Modulo per la presentazione delle osservazioni per i piani/programmi/progetti sottoposti a procedimenti di valutazione ambientale di competenza statale

Progetto per la realizzazione di un impianto agrivoltaico da realizzarsi nel comune di Ploaghe (SS) con potenza massima di picco 32,78 MWp e potenza massima di immissione 30,67 MW, delle relative opere di connessione alla RTN ricadenti nel comune di Ploaghe e Codrongianos e piano agronomico per l'utilizzo a scopi agricoli dell'area

Codice procedura 10871 del 09/02/2024

Proponente: INE PLOAGHE 1 S.R.L.

Sovrapposizione – Vista generale

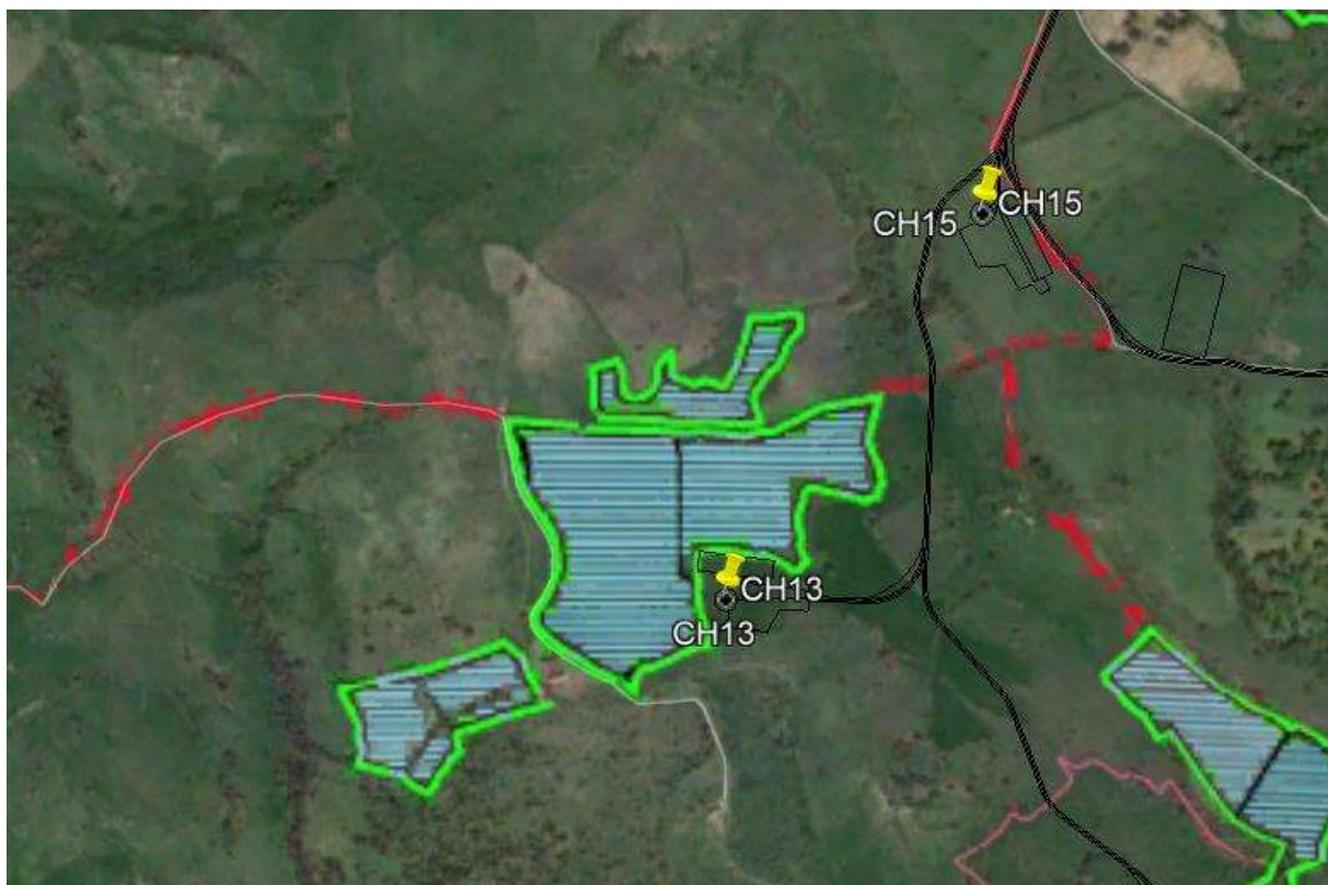
Il progetto del suddetto impianto agrivoltaico è stato, evidentemente, predisposto senza tener conto dell'effettiva sussistenza, sull'area in oggetto, di altri progetti FER presentati in VIA. In particolare, le aree interessate dall'impianto agrivoltaico e le relative opere di connessione dei sottocampi si sovrappongono in maniera evidente alle opere afferenti al progetto dell'impianto eolico della Scrivente. Non sono state tenute in considerazione le distanze di sicurezza al ribaltamento dalle turbine. Inoltre, non è stato tenuto in considerazione l'effetto cumulativo degli impianti presentati sulla stessa porzione di territorio.

Da quanto evidenziato negli stralci sopra riportati si evince un'interferenza diretta con gli aerogeneratori CH13, CH14, CH15, CH16, CH17, CH18 dovuta all'eccessiva vicinanza del progetto della Proponente agli aerogeneratori stessi.

La wpd Su Sassittu S.r.l. chiede, pertanto, la rimozione o la delocalizzazione a distanza adeguata dell'impianto agrivoltaico previsto nel progetto della società Proponente, tenendo in considerazione la priorità cronologica della presentazione e procedibilità delle istanze.
